Betreft
Zienswijze TAM-omgevingsplan "Jan van Gentstraat, Badhoevedorp"

Liander N.V. maakt een zienswijze kenbaar op het TAM-omgevingsplan “Jan van Gentstraat, Badhoevedorp’ (hierna: het ontwerp) zoals dat met ingang van 5 november 2025 gedurende een periode van 6 weken ter inzage ligt.

Afbeelding 1: Uitsnede ontwerp met locatie van het gasdrukmeet- en regelstation (rode punt).

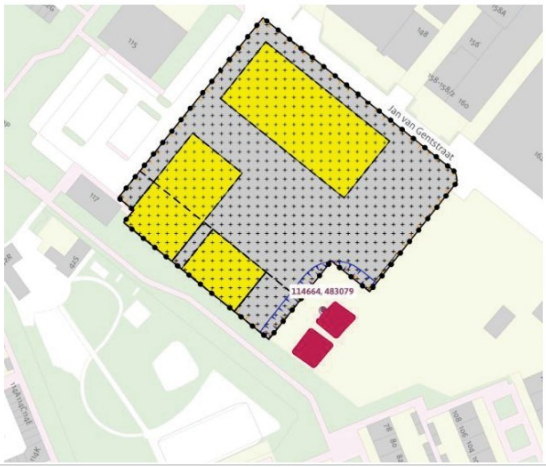
Zienswijze
Gelet op het behoud en het creëren van ruimte voor bestaande en toekomstige activiteiten van Liander als regionale netbeheerder en de bescherming van het gasdrukmeet- en regelstation tegen activiteiten in de nabijheid van het gastransportnet, verzoeken wij u het station en de directe omgeving te voorzien van een passend beperkingengebied.

Daarnaast geld er een geluidscontour van 25 meter om de stations heen. Binnen deze contouren dienen er geen kwetsbaren gebouwen en locaties gebouwd te worden. De borging van deze contour mist op dit moment in de planregels. Eveneens missen wij de onderbouwing met betrekking tot geluid geproduceerd door het gasdrukmeet- en regelstation in de plantoelichting. Om deze reden kan niet gesteld worden dat er sprake is van een evenwichtige toedeling van functies aan locaties. Evenmin zijn onze bestaande rechten voldoende in het plan geborgd.

Door het toekennen van beperkingengebieden, is de aanwezigheid van het gasdrukmeet- en regelstation voor derden zichtbaar en wordt beter geborgd dat de veiligheidsafstanden ten opzichte van respectievelijk zeer kwetsbare gebouwen en locaties en beperkt kwetsbare gebouwen en locaties nu en in de toekomst in acht worden genomen.

Conclusie
Wij verzoeken u het ontwerp zodanig aan te passen dat tegemoet wordt gekomen aan het beschreven voorstel. Wij zijn graag bereid om deze zienswijze mondeling nader toe te lichten en met u mee te denken.
